Отчет по результатам выполнения работы «Участие при проведении Главным управлением государственного строительного надзора Московской области осмотра и составлении протокола осмотра, в том числе фото- и видеофиксации нарушений обязательных требований, в рамках регионального государственного строительного надзора на территории Московской области» от «13» января 2025 № НН002

Информация об объекте капитального строительства		
1	Округ/район	г.о. Ступино
2	Местоположение	Московская область, городской округ Ступино, кадастровый номер земельного участка 50:33:0020248:677
3	Наименование объекта капитального строительства	«Здание подстанции скорой медицинской помощи на 5 бригад в смену государственного бюджетного учреждения здравоохранения Московской области «Московская областная станция скорой медицинской помощи по адресу: Московская область, г.о. Ступино, рп. Михнево»»

Результаты фотофиксации
Фото 1 (Общий вид)

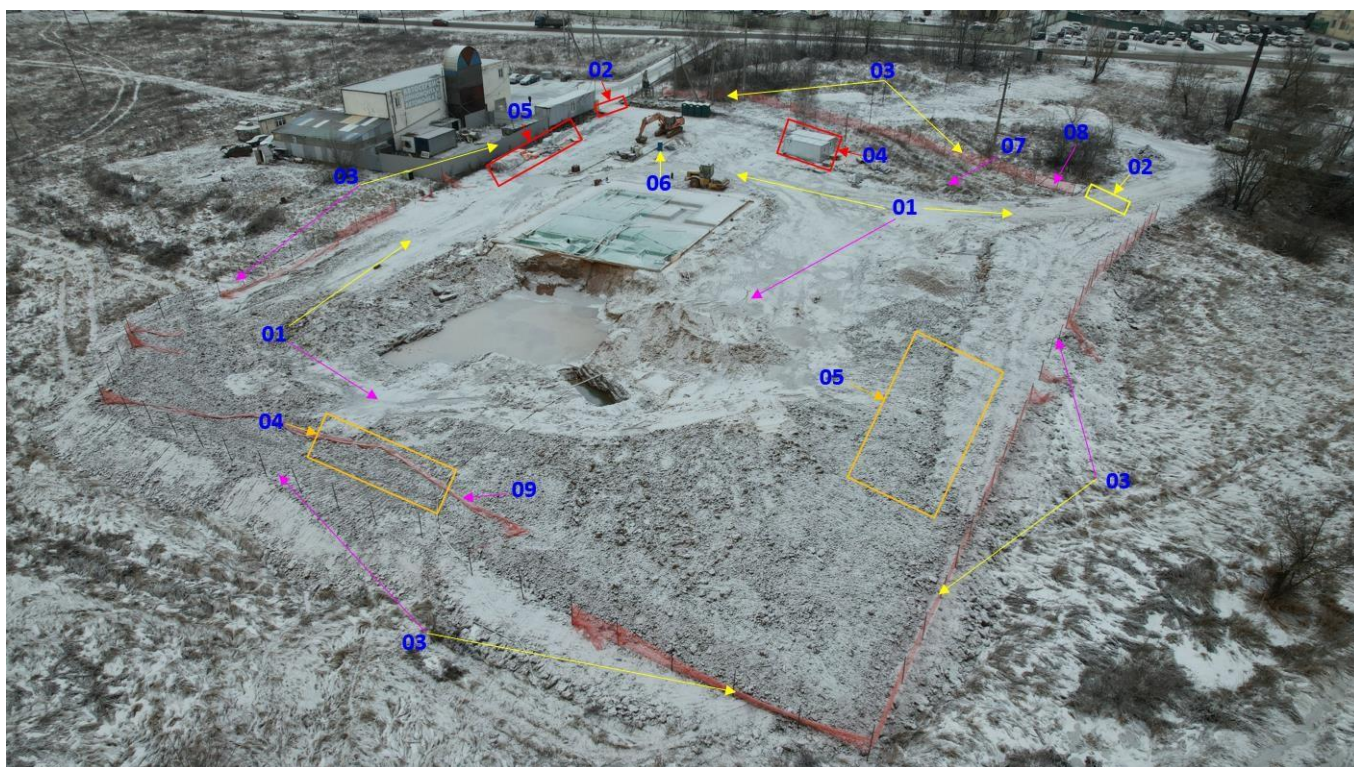
- 01** – Внутриплощадочные временные дороги (Не соответствует)
- 02** – Въезд-выезд (Не соответствует)
- 03** – Временное ограждение строительной площадки (Не соответствует)
- 04** – Мобильные здания и сооружения (Не соответствует)

- 05** – Складские площадки (Не соответствует)
- 06** – Пункт мойки колес (Имеется)
- 07** – Бункер для сбора мусора (Отсутствует)
- 08** – Место установки информационного щита (Отсутствует)
- 09** – Место установки стенда пожарной защиты (Отсутствует)

Фото 5 (Устройство въезда-выезда, мобильных зданий и сооружений,

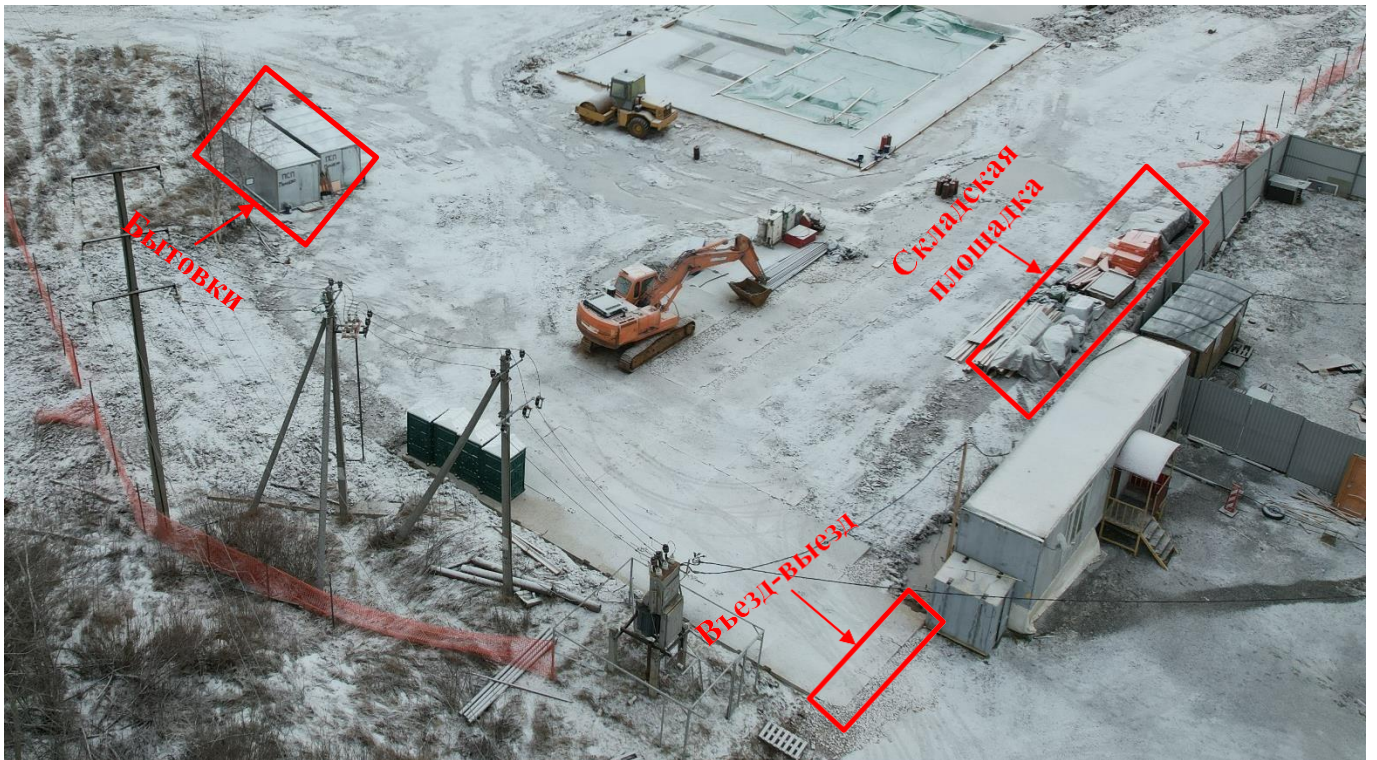
складских площадок в нарушение ПОС)
